Requalification de l'espace Marcel Lods à Sotteville-lès-Rouen

Réunion publique sur le plan guide du parc Marcel Lods 28 janvier 2025

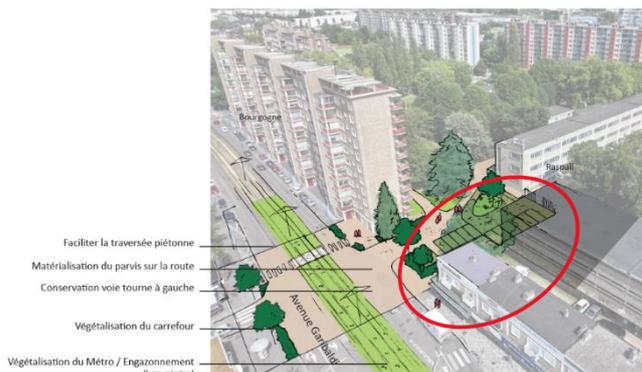
2. Combien de places de parking sont prévues devant l'immeuble Dauphiné ? Quels aménagements sont prévus devant et derrière cet immeuble ?

Réponse : 18 places de parking ont été créées devant l'immeuble Dauphiné, dont deux réservées aux personnes à mobilité réduite (PMR). Une bande de stationnement, absente des esquisses précédentes, a été ajoutée. Le trottoir devant l'immeuble sera conservé mais élargi, avec un revêtement en béton pour assurer la défense incendie. Un système de bouclage sera mis en place pour faciliter l'entretien et les déménagements. Derrière l'immeuble, la pelouse sera préservée.
